**AVIS RELATIF À LA PROTECTION
CONTRE LES EVENTUELS EFFETS NOCIFS ET NUISANCES
PROVOQUÉS PAR LES RAYONNEMENTS NON IONISANTS
GÉNÉRÉS PAR DES ANTENNES ÉMETTRICES STATIONNAIRES**

Commune : BERLOZ - Exploitant : ORANGE

Référence exploitant : 322L1_1 / 32322L1_1 / 42322L1_1 / 52322L1_1

Rapport n° 630 / 2025

Figure 1 : Vue en plan des lieux de séjour et des points de contrôle

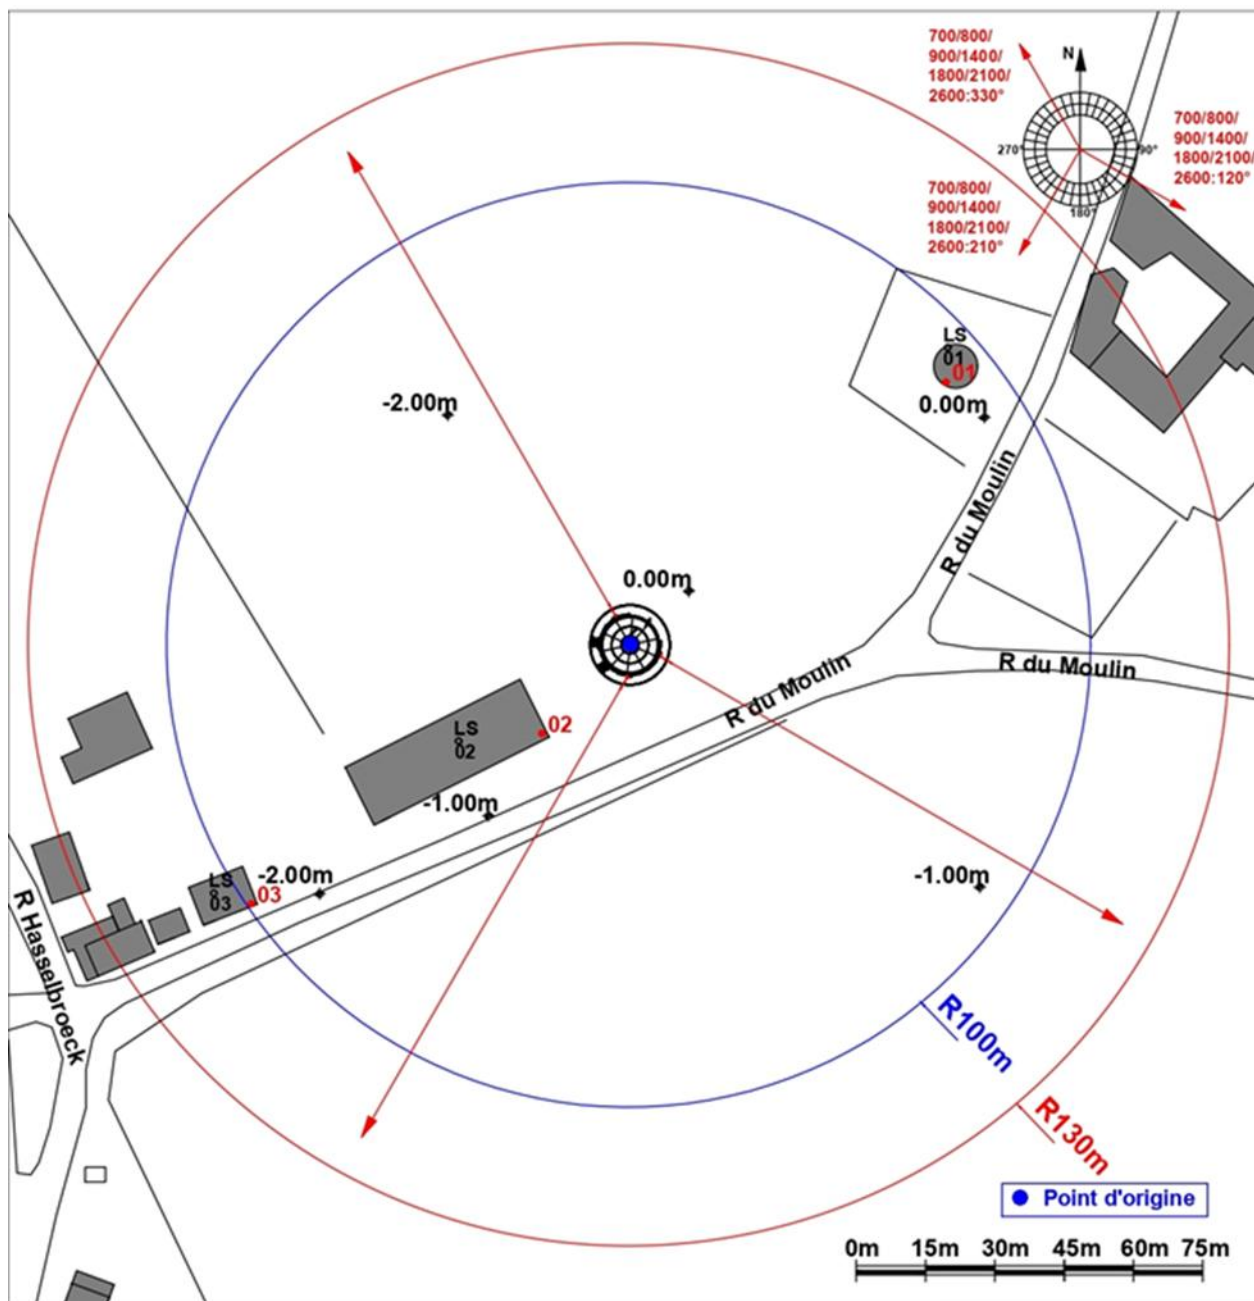
- le numéro du point de contrôle repris sur un des plans de la figure 1;
- le numéro du LS dans lequel se trouve le point de contrôle de la 1^{ère} colonne ;
- l'atténuation d'obstacle prise en compte pour le calcul de l'indice d'exposition dans le LS ;
- le résultat du calcul de l'indice d'exposition.

N° point de contrôle	LS	Atténuation (dB)	Indice d'exposition relatif à la limite par installation IE_i
3	LS03	3,0	0,224
2	LS02	3,0	0,054
1	LS01	3,0	0,046

En ce qui concerne les antennes de l'installation mentionnées dans le tableau 1, la distance maximale à laquelle la limite pourrait être atteinte, à l'extérieur, est égale à 94,6 m. S'il n'y a pas de LS à une distance inférieure, les antennes respectent forcément la limite d'immission.

Dans le cas des LS situés à l'intérieur des bâtiments, une atténuation d'obstacle est prise en compte et il en résulte que la distance maximale à laquelle la limite pourrait être atteinte se réduit à 68,9 m.
